COMMISSION ROYALE DES MONUMENTS ET DES SITES
KONINKLIJKE COMMISSIE VOOR MONUMENTEN EN LANDSCHAPPEN

Objet : SAINT-JOSSE-TEN-NOODE. Chaussée de Louvain, 37-39 / rue Scailquin, 46. Demande de permis d'urbanisme portant sur la démolition de deux maisons néoclassiques et sur la réalisation d'un complexe de 40 logements avec rez-de-chaussée commercial et parking souterrain.

Avis de la CRMS

l'axonométrie du projet actuel (en couleur) et, sur sa droite, l'opération similaire en cours – document joint à la demande de permis

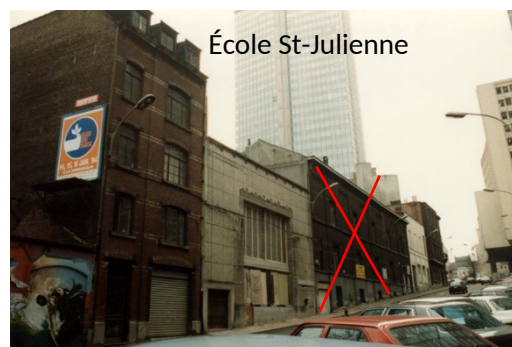
La CRMS rend un avis défavorable sur le présent projet, qui s'ajoute à une série d'opérations immobilières déplorables qui sont en cours sur ce tronçon de la chaussée de Louvain. Il s'agit d'une destruction systématique d'un tissu néoclassiques très significatif au profit d'une densification

excessive de l'îlot, au détriment des caractéristiques du lieu et de son habitabilité. Sur le plan patrimonial, les projets en cours impactent l'intérêt des anciens magasins Hayoit et des cinémas Marignan et Mirano dont les façades perdent leur monumentalité et leur modernité face à des projets écrasants. Ceci est d'autant plus regrettable, que la politique urbanistique menée par la Commune ne semble pas fondée sur une vision globale quant à l'intérêt urbanistique et patrimonial de la « chaussée » et des constructions qui la bordent.

En conclusion, la CRMS demande d'abandonner ce projet au profit d'une opération plus respectueuse de l'intérêt patrimonial et urbanistique de ce morceau de ville.

Évolution de la chaussée © Bruciel, 1953 et 2020

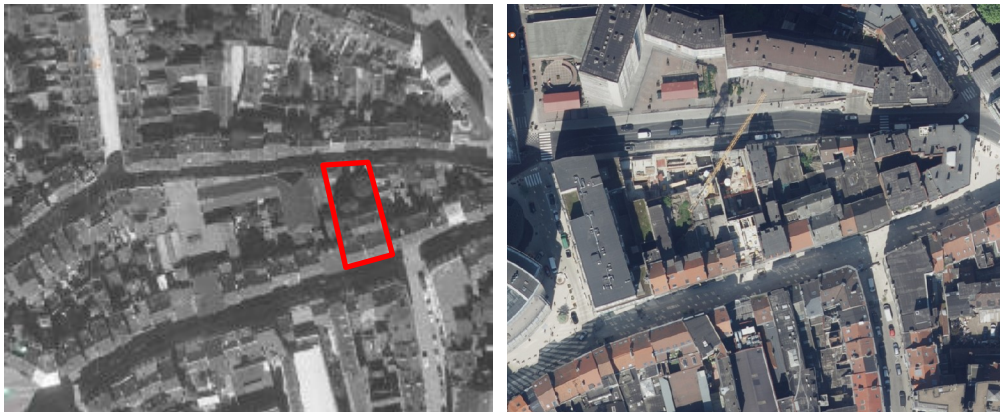
Les chaussées bruxelloises forment un paysage urbain qui doit être considéré également pour sa valeur patrimoniale. Dans le cas de la chaussée de Louvain, le tissu néoclassique y participe pleinement et il est d'autant plus précieux de conserver cette séquence architecturale à l'entrée de la commune. La CRMS propose de conserver au maximum le tissu néoclassique comme marqueur de la profondeur historique des lieux. Elle ne peut accepter que le changement de typologie et de gabarit ainsi que la densification de l'îlot effacent cette strate urbanistique.
